**Modulo per la presentazione delle osservazioni per i piani/programmi/progetti sottoposti a procedimenti di valutazione ambientale di competenza statale**

**Oggetto: Codice procedura 10847 - Costruzione ed esercizio di un impianto di produzione di energia elettrica da fonte eolica "FIORA" di potenza nominale pari a 52,8 MW, da realizzarsi nel comune di Manciano (GR) e delle opere ed infrastrutture connesse**

IMMAGINE n. 2 CUMULO IMPIANTI EOLICI nel BACINO VISIVO TERRITORIO di MANCIANO e di MONTALTO di CASTRO.

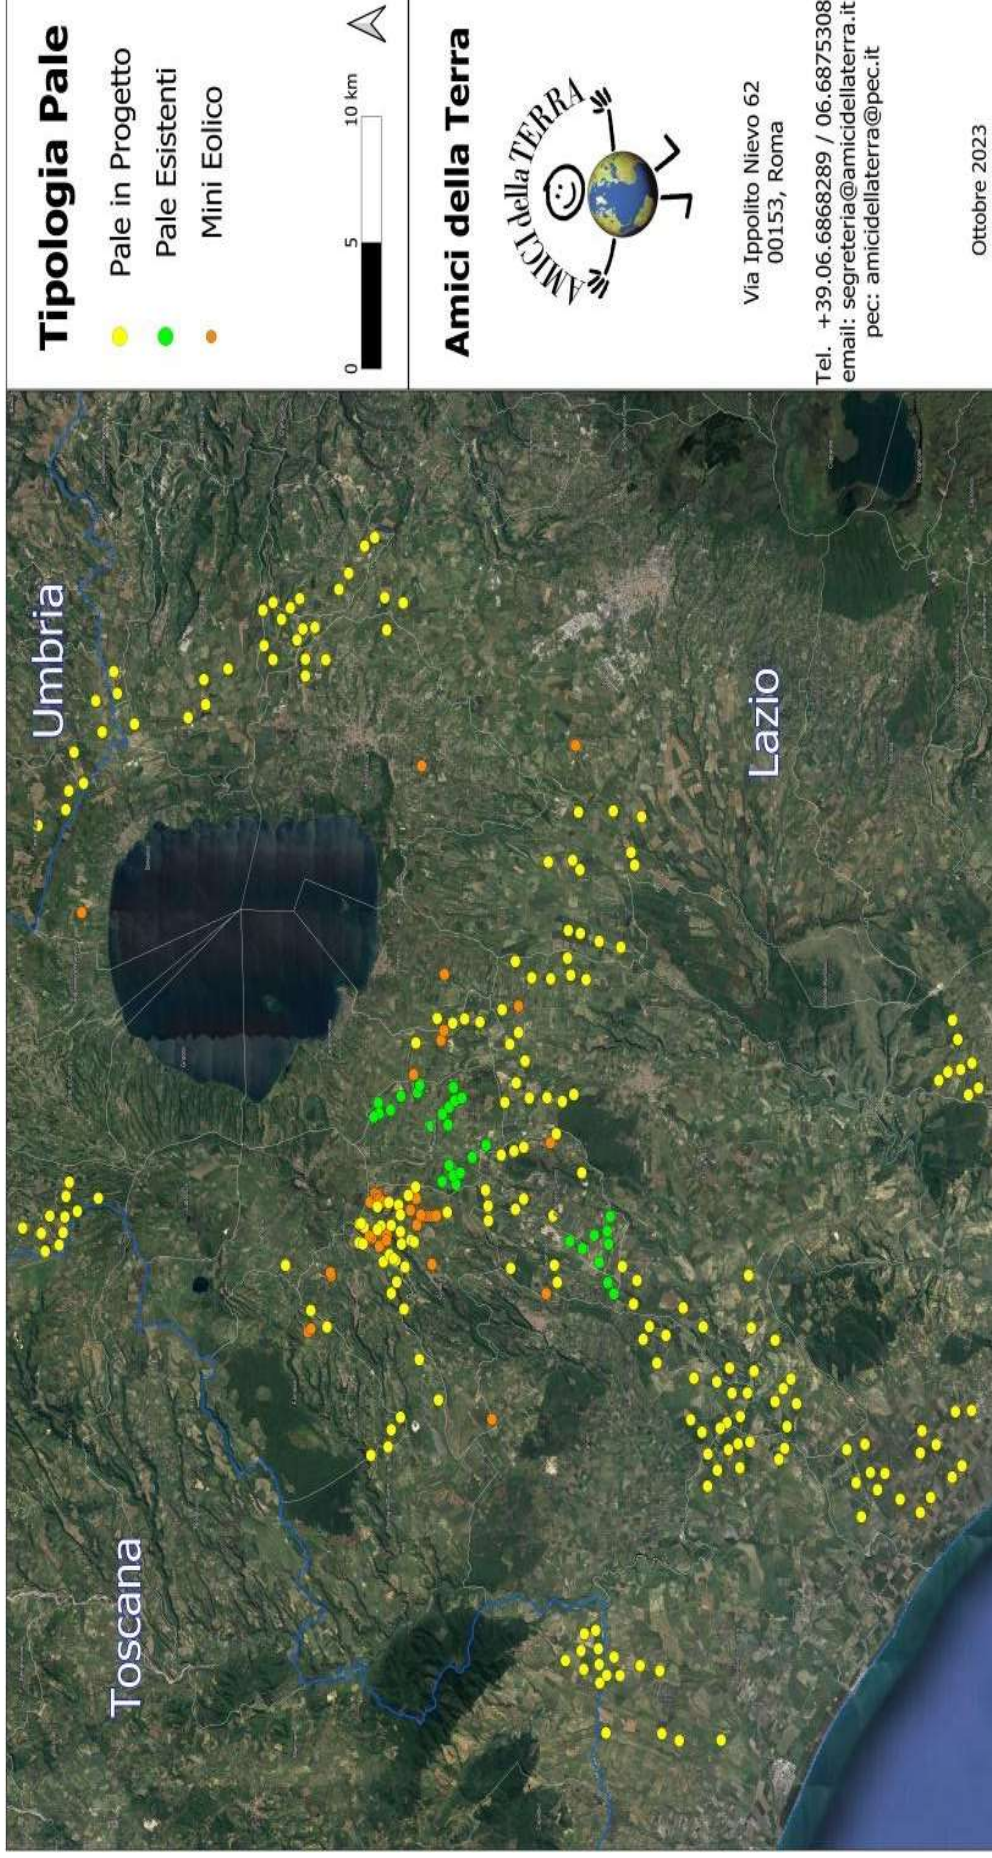
**3) OSSERVAZIONE: CUMULO e SATURAZIONE IMPIANTI FER NELLA PROVINCIA di VITERBO, IN PARTICOLARE NEL COMUNE DI MONTALTO DI CASTRO E NELLA ZONA A CONFINE CON IL COMUNE di MANCIANO che SI TROVANO NELLO STESSO BACINO VISIVO.**

La zona in cui in cui è stato progettato l'eolico Fiora è già occupata da diversi centinaia di ettari di impianti fotovoltaici già esistenti e in procedura VIA al Mase e alla Regione Lazio così come da diversi progetti di impianti eolici industriali ( vedi Allegato Osservazioni immagini nn. 2,3 e 4. L'impianto eolico Fiora, pur trovandosi in Toscana ma nello stesso bacino visivo del territorio limitrofo laziale ed a poche centinaia di metri da una zona già estremamente satura del Lazio, andrebbe ad appesantire una situazione già *critica per la sostenibilità ambientale.*
